東海第二発電所 可搬型重大事故等対処設備 保管場所及びアクセスルートについて 審査会合における指摘事項の回答

平成29年10月5日
日本原子力発電株式会社

1. 審査会合での指摘事項(保管場所・アクセスルートに係る指摘事項)

第1図 新設ハッチ部イメージ

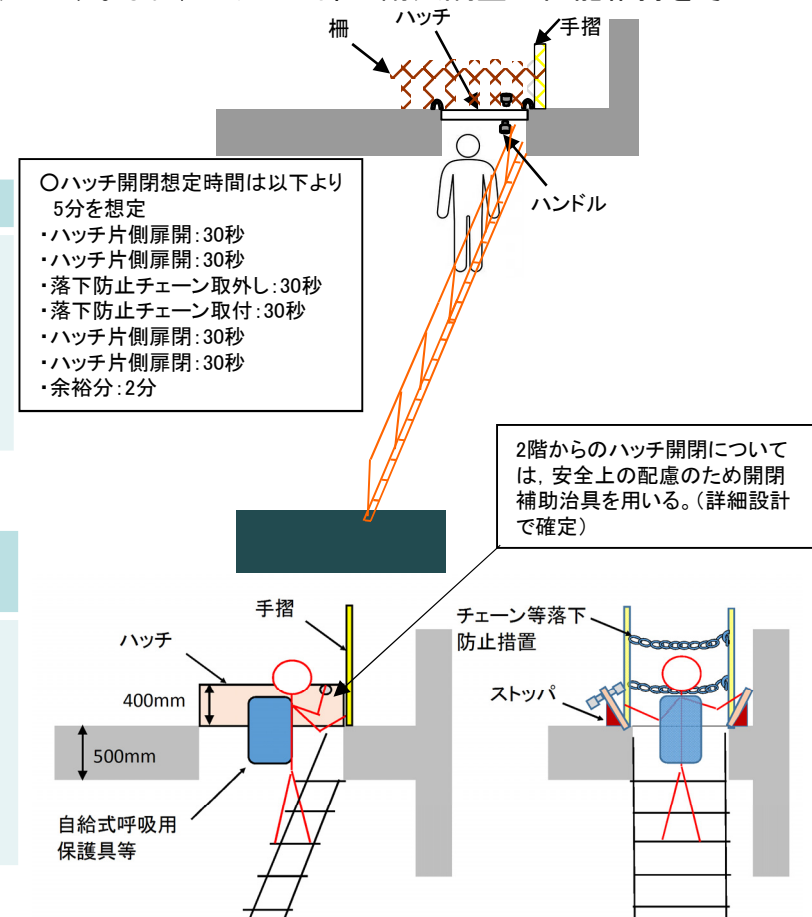
原子炉建屋付属棟内のCS電気室1階からケーブル処理室への新設階段に設置するとしているハッチについて、仕様及び運用(電源喪失時も含めて、CS電気室1階からケーブル処理室へ昇る際のハッチ開の方法含む)を整理して提示すること。

- ・火災区域のバウンダリを確保するために、火災区域境界として3時間耐火隔壁機能及びラッチ機構を有するハッチを設置する。(防火扉と同じ構造)

新設ハッチ部の概要を第1図、ハッチ部の仕様を第1表、寸法と重量を第2表に示す。なお、ハッチ上部は耐火隔壁の性能維持を考慮して通行禁止とし、柵等による立ち入り制限を行う。

- ・人力によりハッチ開閉作業を行う。

※2: 開閉時はヒンジ部も荷重を分担するため、人力での開閉時の重さは約9.5kg

第四系基底の標高分布及び段丘区分図

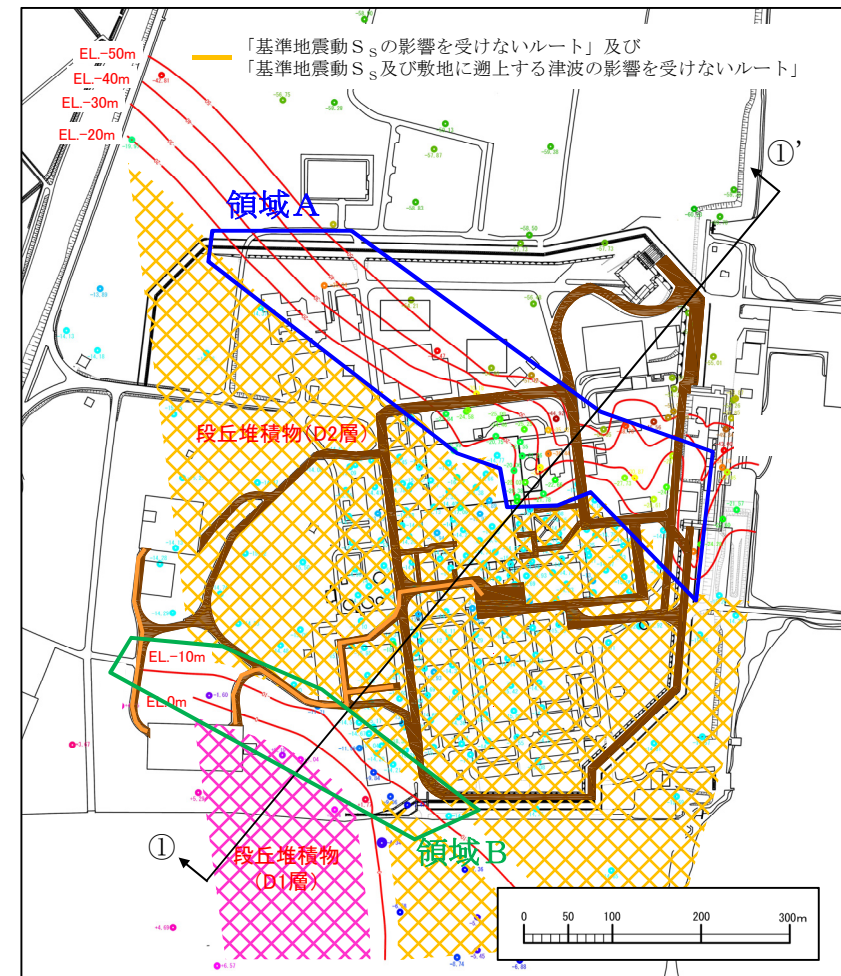
東海第二の敷地の地質・地質構造を踏まえたアクセスルートリスク評価を整理して提示すること。

- 敷地の第四系は、砂層、砂礫層、粘土層からなり、概ね水平に分布している。
- また、敷地の北部と南部には北西-南東方向に延びる岩盤の深度の急変部が認められ、これに伴う第四系の層厚及び地層構成の変化が認められる。(北部:領域A, 南部:領域B)

- 敷地全体に想定されるリスク
 1. 重要施設設置において大規模な掘削・埋戻が行われており、地山と埋戻部の不等沈下が想定される。
 2. 砂質地盤に液状化を仮定すると噴砂によりアクセスルートに不陸が生じるリスクが想定される。
- 岩盤深度の急変部に想定されるリスク
 3. 岩盤の傾斜に伴う堆積層厚の変化により、沈下量が場所的に変化することが想定される。
 4. 岩盤の傾斜部付近の第四系の地層構成の変化により、沈下量が場所的に変化することが想定される。

アクセスルートの周辺斜面の崩壊及び道路面のすべりに対する影響評価断面位置図

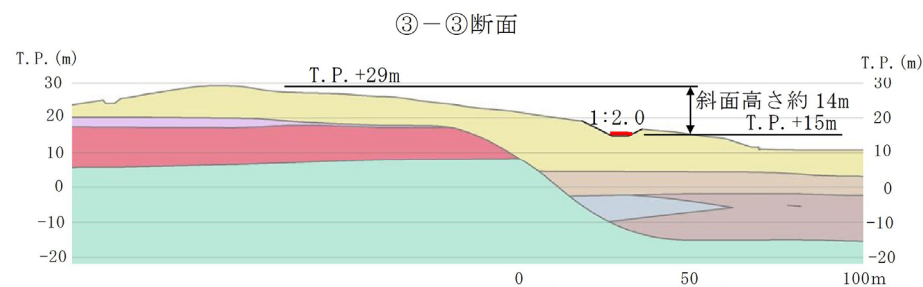
屋外アクセスルートの評価に係る周辺斜面の崩壊及び道路面のすべり評価の記載を整理して提示すること。また、液状化に伴う沈下量の評価におけるFLIPの適用性を整理して提示すること。

アクセスルート沿いの切土部における最大勾配は1:2.0, 最大高さは5mである。また、③-③断面は、斜面高さが最大約14mであるが、平均勾配は1:7.8の緩い斜面である。

評価基準	周辺斜面		道路面	
	D/Cの西側斜面	①-①断面	③-③断面	②-②断面	④-④断面
地質	du層	擁壁, 埋戻土, du層	du層	du層	盛土※1
斜面勾配	1:1.9	直(1:0)	最大 1:2.0※2	1:1.5	1:2.0
斜面高さ	14m	3m	最大約 14m※2	5m	最大約 3.5m
すべり安定性評価	—	崩壊を想定	問題なし	崩壊を想定	問題なし
アクセスルートへの影響	—	影響あり	影響なし	影響あり	影響なし

既往の検討用地下水位の条件

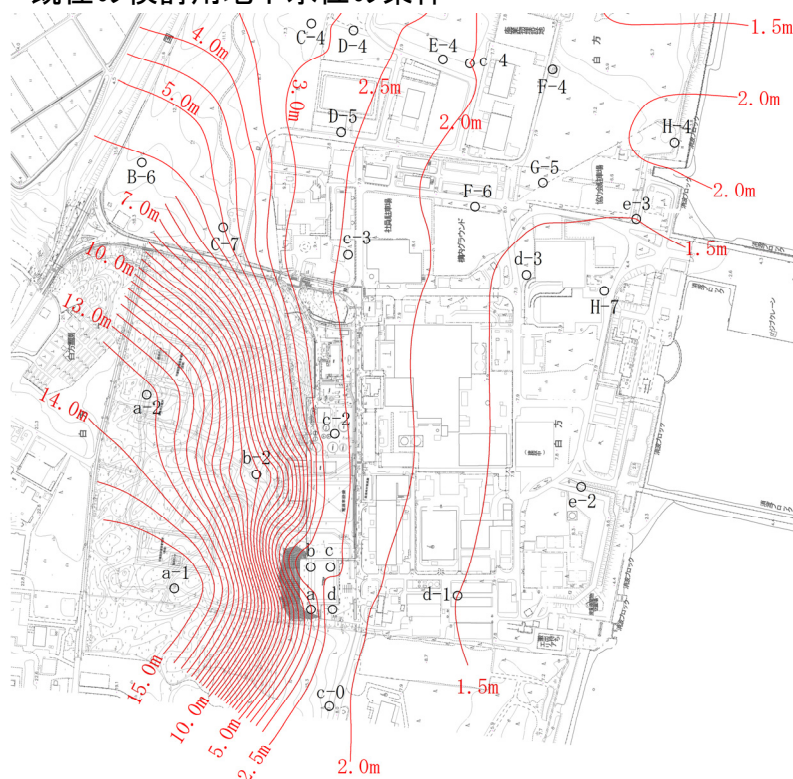
防潮堤の設置に係る地下水位設定の考え方を示した上で、浮き上がりや沈下量評価に与える影響及びその影響を踏まえたアクセスルート選定の考え方を整理して提示すること。

- 防潮堤の設置により地下水位が上昇する可能性を考慮し、地下水位は保守的に防潮堤に囲われた範囲のうち、地表面高さがT.P.+8m以下の範囲について、T.P.+8m又は地表面のいずれか低い方に設定する。
- 防潮堤に囲われた範囲のうち、地表面高さがT.P.+8m以上の範囲については、T.P.+8mに浸出面が存在することから、その西端を始点とし、現状の動水勾配を加えた水位を確認し、保守的に地表面高さの位置に地下水位を設定する。
- 上記の検討条件に対し、液状化による沈下及び浮き上がりの再評価を実施する。
